Wijziging van de Verordening ruimte 2014, provincie Noord-Holland

maken gelet op artikel 2.1 lid 6 van de Waterverordening Rijnland bekend dat Provinciale Staten van Zuid-Holland in hun vergadering van 14 november 2018 onder kenmerk PZH-2018-661443694 het volgende besluit tot wijziging van de Waterverordening Rijnland en de Verordening ruimte 2014 hebben genomen:

Bijlage 3: Nieuwe Kaart 11 Waterveiligheid bij Verordening Ruimte 2014

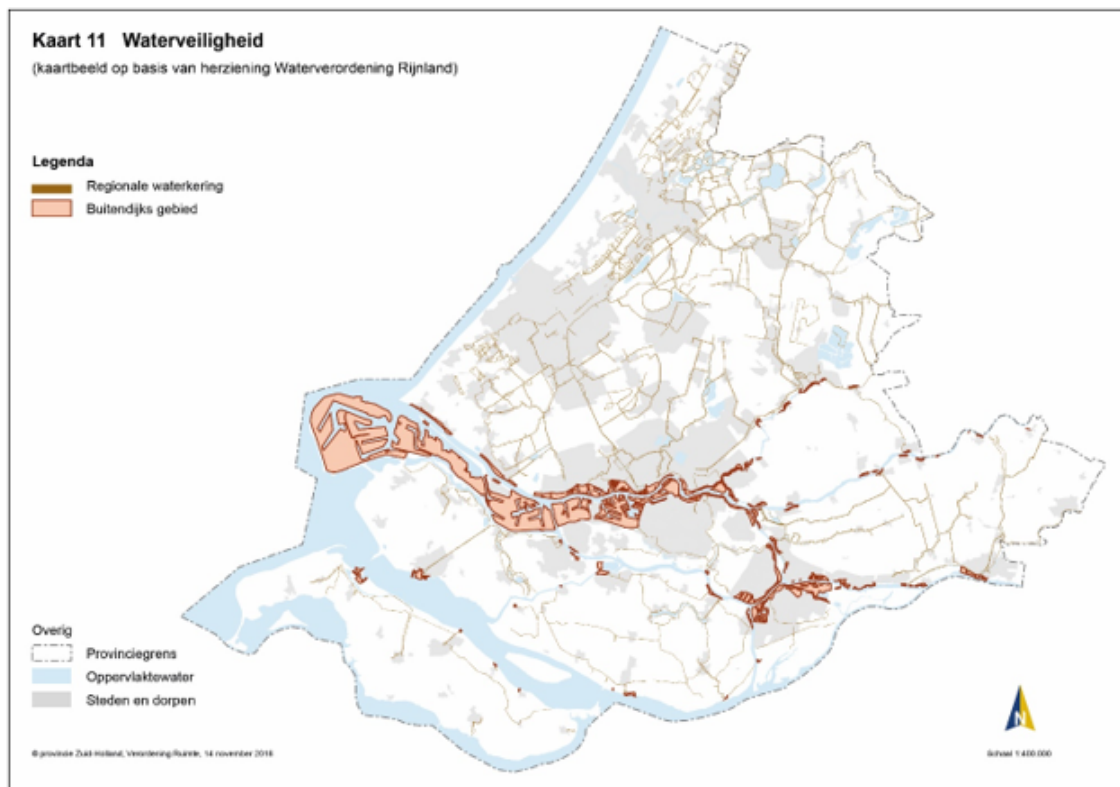
In de Verordening ruimte 2014 wordt kaartbijlage 11 Waterveiligheid vervangen door de bij dit besluit behorende kaart 11 Waterveiligheid, zoals opgenomen in bijlage 3 behorende bij dit besluit.

Om een onbelemmerde werking, instandhouding en onderhoud van de regionale keringen te garanderen zijn in artikel 2.4.2. van de Verordening ruimte 2014 regels opgenomen. Daartoe zijn op kaart 11 Waterveiligheid de regionale keringen weergegeven. De hierboven beschreven wijzigingen worden daarom tevens doorgevoerd op de kaart Waterveiligheid bij de Verordening ruimte 2014.
